**Uninterruptible power systems (UPS) –
Part 3: Method of specifying the performance
and test requirements**

CORRIGENDUM 1

**Figure 4 – Example of non-sinusoidal
output voltage waveform**

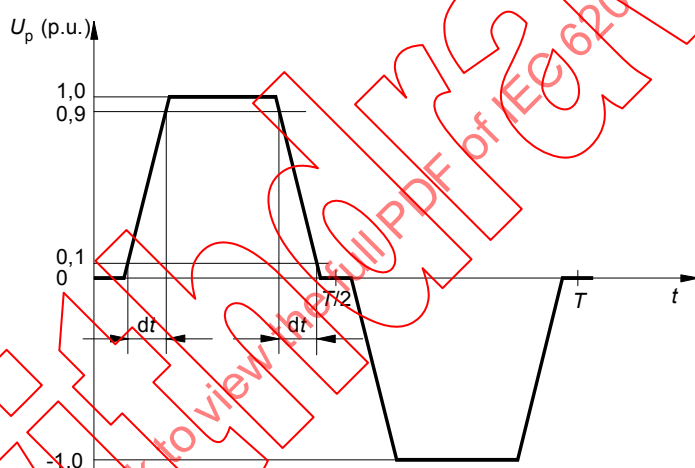
*Replace the existing figure by the following
new figure:*
